OGGETTO: Trasmissione relazione relativa al sopralluogo effettuato su richiesta della Guardia Costiera di Palermo - Torrente Ciachea - Carini

RELAZIONE SULL'ACCERTAMENTO EFFETTUATO IN DATA 22.02.2018 PRESSO IL TORRENTE CIACHEA - CARINI

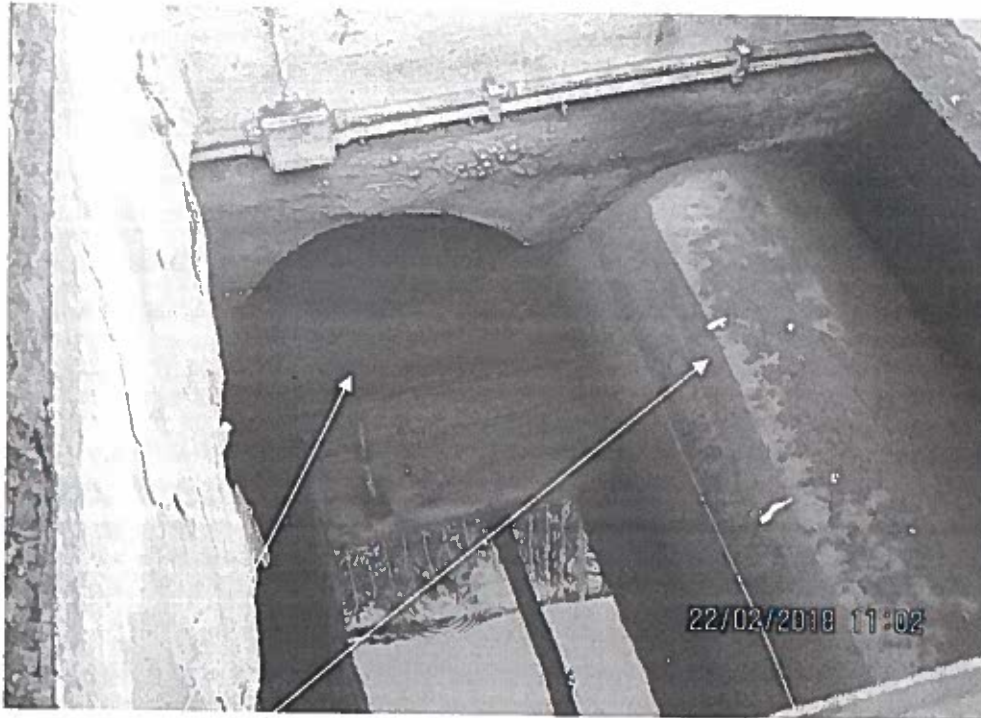
Foto n. 5 – Particolare dell'ultima vasche di raccolta dell'impianto di sollevamento. Si evidenzia la condotta di troppo pieno (scolmatore) che permette lo sversamento delle acque, nel torrente Ciachea, quando le stesse non sono pompate nella condotta sottomarina che a tutt'oggi risulta mancante per mt.200, scaricando sotto costa.

Il Comune di Carini, che è proprietario e gestore dell'impianto di sollevamento, ai sensi dell'art. 2 comma 5 del D.D.G. n° 287 del 15.03.2011 rilasciato dal Dirigente Generale del Dipartimento Acque e Rifiuti è onerato al mantenimento in perfetto stato di conservazione e manutenzione ordinaria e straordinaria delle opere a servizio delle condotte sottomarine di allontanamento dei reflui, inoltre è invitato al ripristino della funzionalità dell'impianto di sollevamento.
